Deel P 400	Groep 27
Betreft cruise control MY'93	NO. NL401
	Datum 930406

Service Bulletin

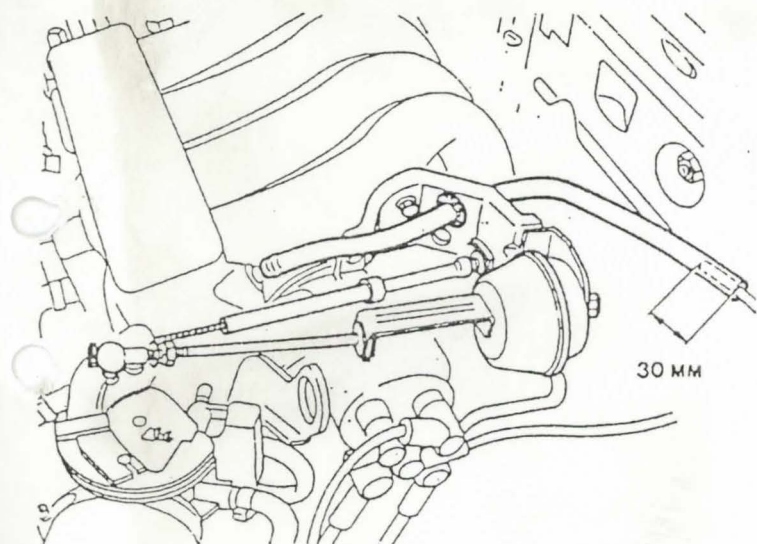
Wanneer een cruise control wordt gemonteerd op de 400 serie met B16, B18FP en FT motor van MY'93 moet de vacuumslang van de rembekrachtiger gewijzigd worden om de servo unit te monteren.

- vacuumslang 1272328-4
 - tule 3295948-8
- 1) steun van servo-unit:
 - boor het bovenste gat op tot 20-22 mm. en monteer tule (zie tekening)
 - knip de slang van de rembekrachtiger door volgens tekening
 - 2) - monteer de steun op het inlaat spruitstuk
 - schuif de rubberslang 1272328-4 voor tenminste 30 mm. over de slang van de rembekrachtiger
 - schuif de rubberslang door de tule in de steun, knip af op lengte en sluit aan op het pijpje op het inlaat spruitstuk
